De: Claudia Campero Arena <claucampero@yahoo.com>
Enviado el: lunes, 26 de noviembre de 2018 06:11 p. m.
Para: Mario Emilio Gutiérrez Caballero; Contacto CONAMER
Asunto: Comentario NOM-163-SEMARNAT-ENER-SCFI-2013
Datos adjuntos: Comentarios_CC_NOM 163.docx

Comentarios y recomendaciones sobre el proyecto de modificación de la NOM-163-SEMARNAT-ENER-SCFI-2013

Figura 1. Comparativo de emisiones de distintos escenarios

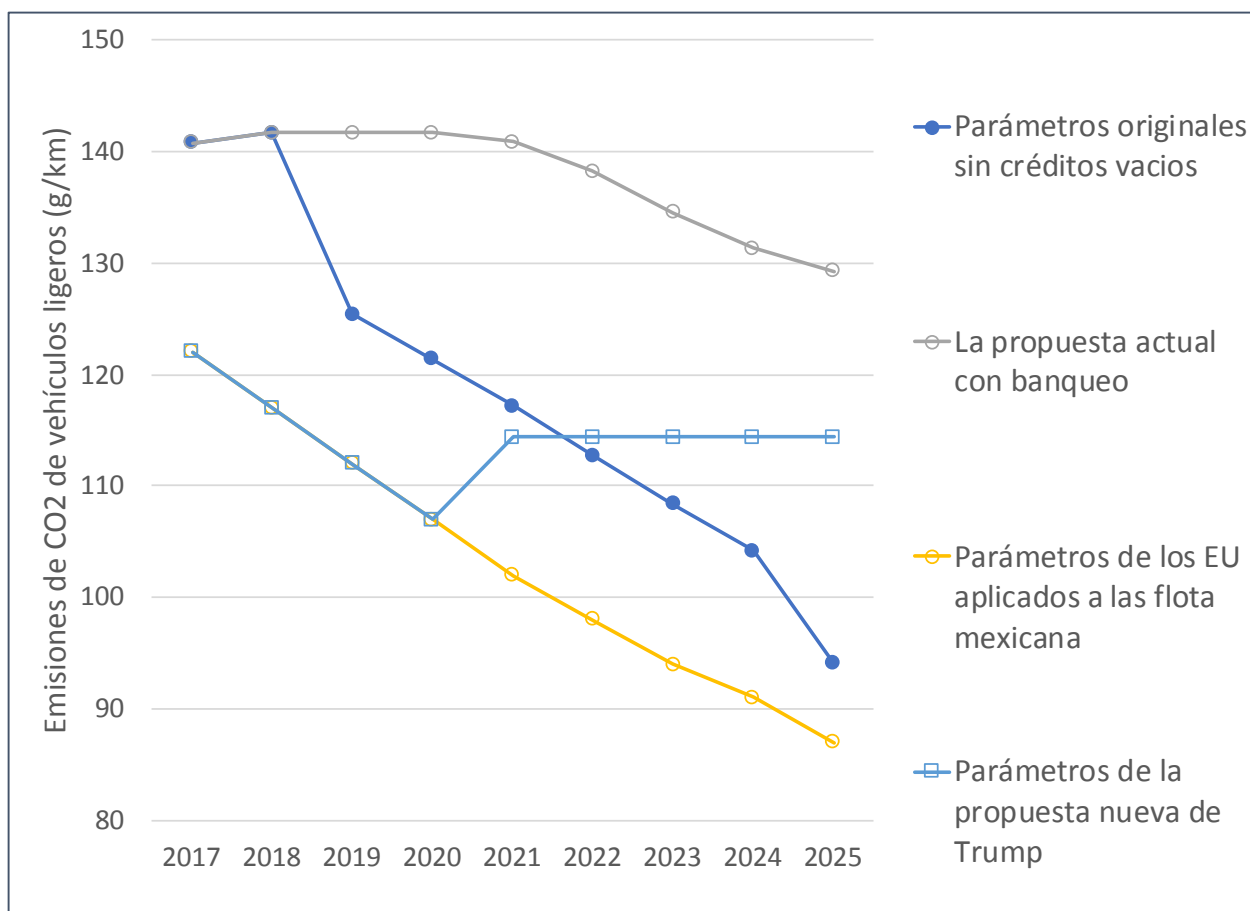
3. **Si bien los parámetros de la norma y sus curvas de abatimiento son razonables, los créditos y los mecanismos de cumplimiento propuestos conllevan a la pérdida del 80-85% de los beneficios de la norma, lo que se traduce en ganancias en eficiencia de combustible iguales a las que ocurrirían en la ausencia de la norma.**
